改善箇所説明図

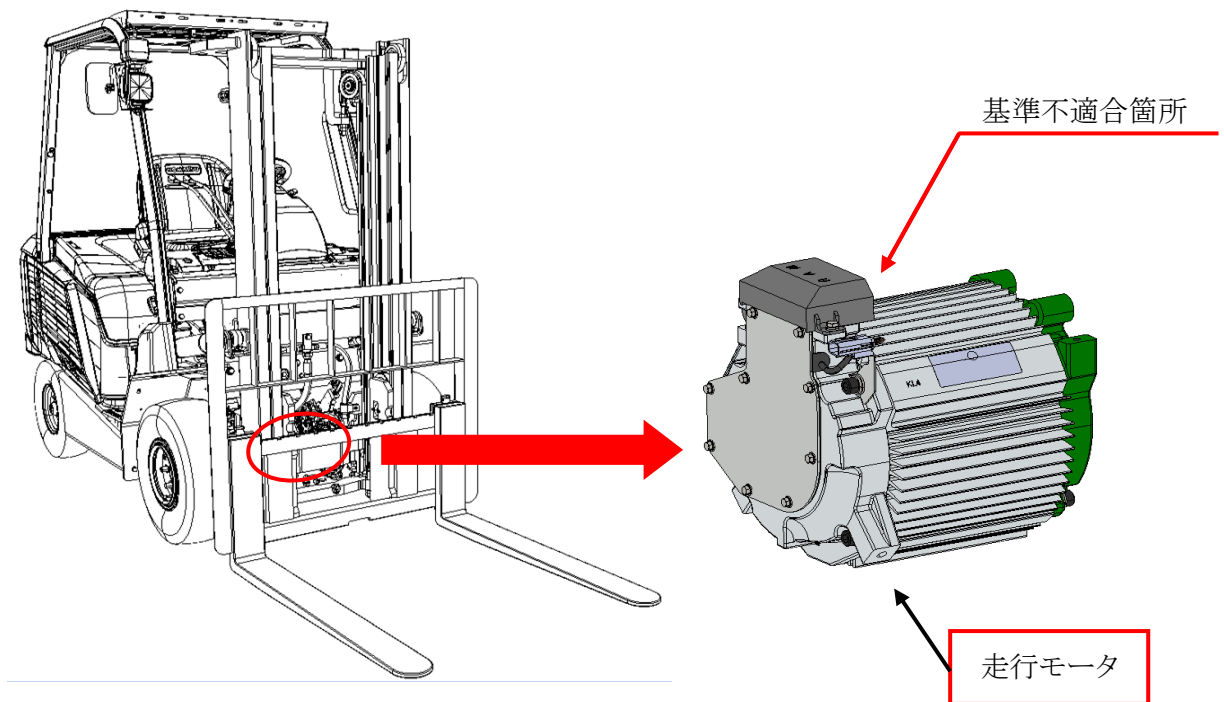
フォーク・リフトにおいて、走行用モータ配線部の防水処置が不適切なため、走行モータに大量の水や塩水が掛かると、走行モータ内部に水が浸入し、エラーを発報し車両停止になるおそれがある。

改善措置の内容: 全車両、走行用モータを防水対策品に交換する。

識別: バッテリフードを開けたヒューズボックス取付ブラケットに薄緑色マークで識別する。
